**Allianz für nachhaltigen
Strukturwandel e.V.**

Stellungnahme und Alternativplanung

AG Tagebauentwicklung in der ANSEV

„Angepassten Plankonzept der RWE Power AG vom Juni 2021“

Abbildung 1, „Aufbau in Regelprofilen“

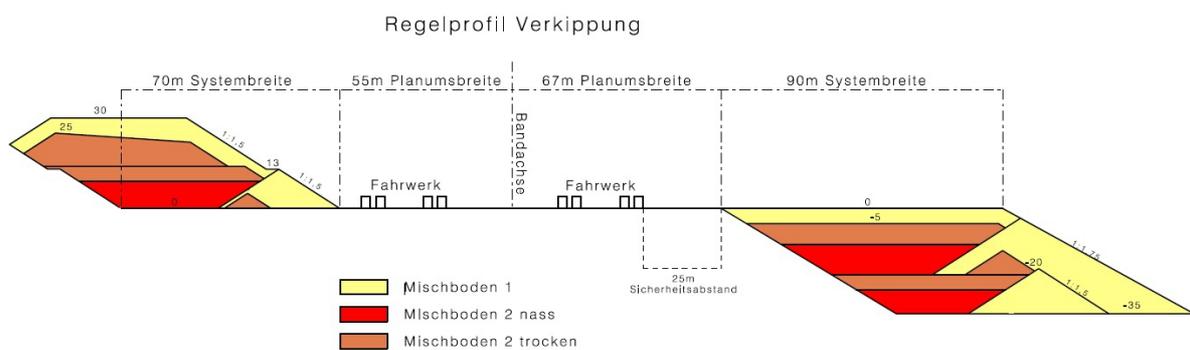
Diese Graphik bildet das Schema eines Regelprofils ab. Zu fragen ist, ob die angegebenen Abmessungen generell zutreffen, wieviele Regelprofile prozentual andere Abmessungen aufweisen und in welcher Größenordnung deren Maße abweichen?

Abbildung 2,

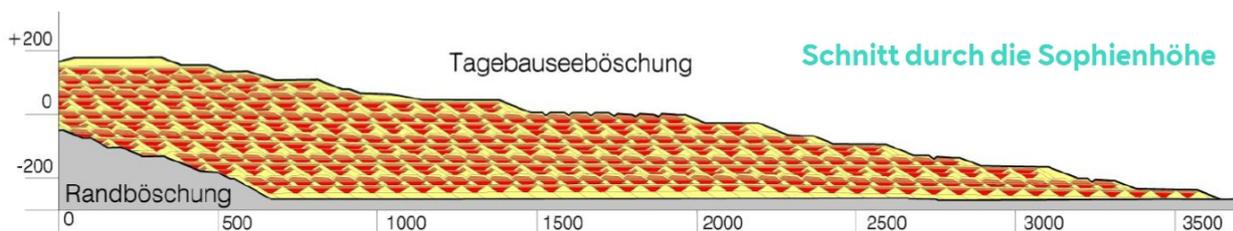
1. Dies ist eindeutig **nicht** die „Sophienhöhe“. Hier wird mit einem stark vereinfachten, teilweise unrealistischen Reliefschnitt ein großer Teil der Innenkippe gezeigt; sowohl deren „überhöhter“ Bereich, wie auch der unterhalb der GOK liegende Bereich.

→ Bei der **Sophienhöhe** handelt es sich um die Außenkippe, wo seit Aufschluss des Tagebaus Hambach von 1978 bis 1991 der anfallende Abraum von 1,1 Mrd. m³ auf früherem Ackerland deponiert wurde. Ihre Basis liegt folglich auf Umland-Niveau (ca. +100 m NHN), ihre max. Höhe beträgt etwa 200 m (300 m NHN). Direkt an den Südhang der Sophienhöhe anschließend wird seit 1986 auf dem Gelände der ausgekohlten Grube die ähnlich hohe **überhöhte Innenkippe** aufgeschüttet. Da hier die Abraummassen auf die ausgekohlte unterste Sohle geschichtet werden, beträgt ihre Höhe über alles etwa 600 m.

→ Auffallend ist, dass RWE gegenüber der Öffentlichkeit wiederholt – nicht nur in dieser Präsentation – die überhöhte Innenkippe undifferenziert und fälschlich als Sophienhöhe bezeichnet .

2. Die Basis der Innenkippe (einst die unterste Abbausohle) ist nicht – wie hier suggeriert wird – waagrecht. Von der westlichen Randböschung ausgehend, besteht auf der untersten Sohle bis zum gegenwärtigen Tagebaurestlochs ein Höhenunterschied von etwa 160 m, was einem Gefälle von etwa 4 bis 5 % entspricht.

→ Damit wird ein entscheidendes gebirgsmechanisches Risiko deutlich: Bedingt durch das Gefälle könnten die gewaltigen senkrecht wirkenden Druckkräfte der Abraummassen in eine seitwärts wirkende Bewegungsrichtung hin zum Tagebausee gelenkt werden.

3. In dieser Skizze erscheinen die Regelprofile im Vergleich zur vorherigen Darstellung unverhältnismäßig überdimensioniert.

Es wurden zudem die Großpolder nicht dargestellt, wie sie in der nächsten Abbildung 3 zu sehen sind.

4. Die gewaltige Dimension der Innenkippe wird nur annähernd deutlich.

Die Länge der Böschung dürfte mit etwa 4,5 km noch 1 km länger ausfallen.

Real überragt die Innenkippe das Umland bis 200 m, was einer Höhe von +300 m NHN entspricht, und sie reicht bis in die Tiefe der Tagebaugrube von -300 m NHN (ausgehend vom Grubenrand hat das Restloch eine Tiefe von 400 m).

Daraus ergibt sich ein Höhenunterschied von etwa 600 m an aufgetürmtem Abraum – keinesfalls stabiles, gewachsenes, unverritztes Gebirge – in direkter Lage als Böschung eines zukünftig geplanten Tagebausees von -360 m Tiefe, denn weite Bereiche dieser Kippe sollen ja dereinst unterhalb des Seewasserspiegels liegen.

Abbildung 4,

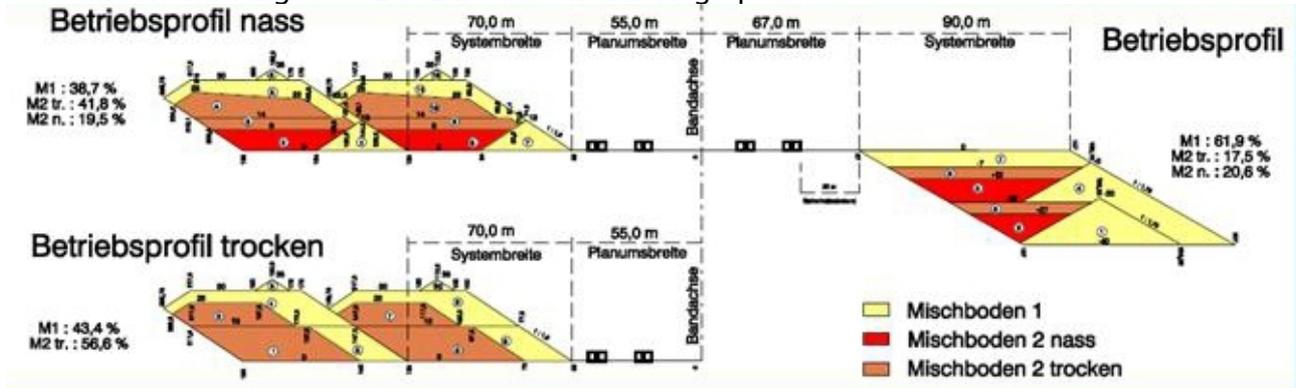
Hier finden wir Angaben zur Dimension der Regelprofile:

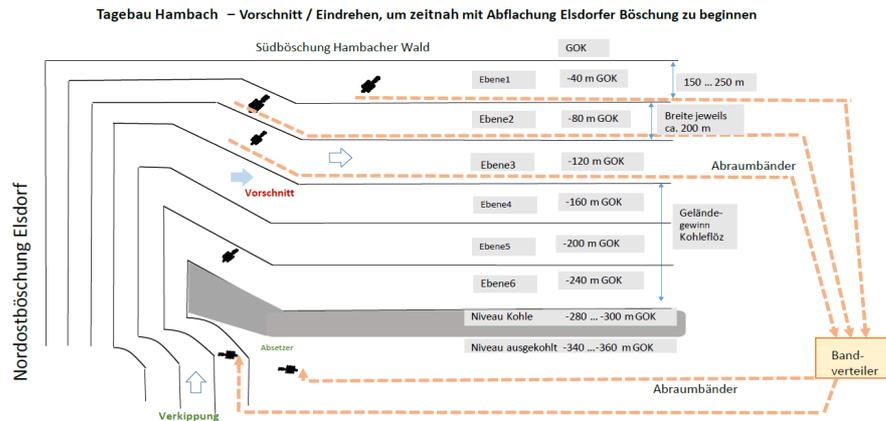
„Die Umstellung der Abbaurichtung würde ~10 Jahre dauern. In dieser Zeit wäre kaum Kohlegewinnung in Hambach möglich.“

RWE: „Die **neue Abbaurichtung** müsste zunächst aufgeschlossen werden. Das Abknicken der einzelnen Sohlen hätte dabei von oben nach unten zu erfolgen.“

→ Diese RWE-Behauptung ist nicht zutreffend.
